改善箇所説明図

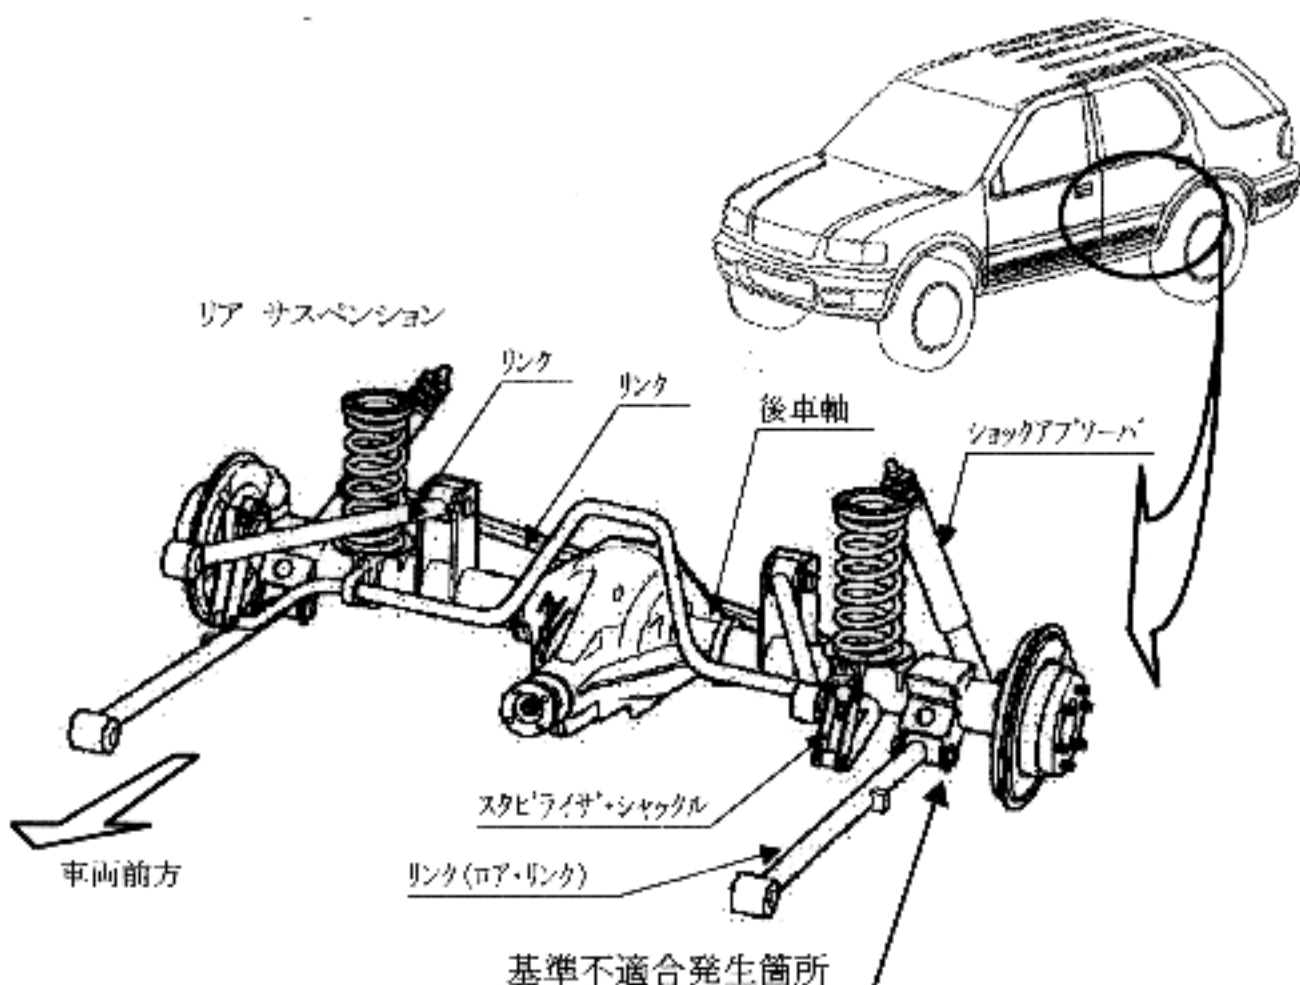
- ① 後車軸の塗装後の作業工程が不適切なため、後車軸の位置を固定するリンク及びショックアブソーバの車軸への取付ナットが緩み異音が発生し、そのままの状態で使用を続けると、最悪の場合、ロア・リンクが外れ走行安定性を損なうおそれがある。
- ② 後車軸のスタビライザ・シャックルを車体に取り付けるナットの締結部付近の面が平滑でないため、取付ナットの締結力が減少し緩み、異音が発生するおそれがある。

- ① 全車両、当該取付ナットを規定トルクで締め付ける。
- ② 全車両、新品ボルト及び緩み防止ナットに交換する。

識別: 左側ロア・リンク側面に黄色ペイントを塗布する。
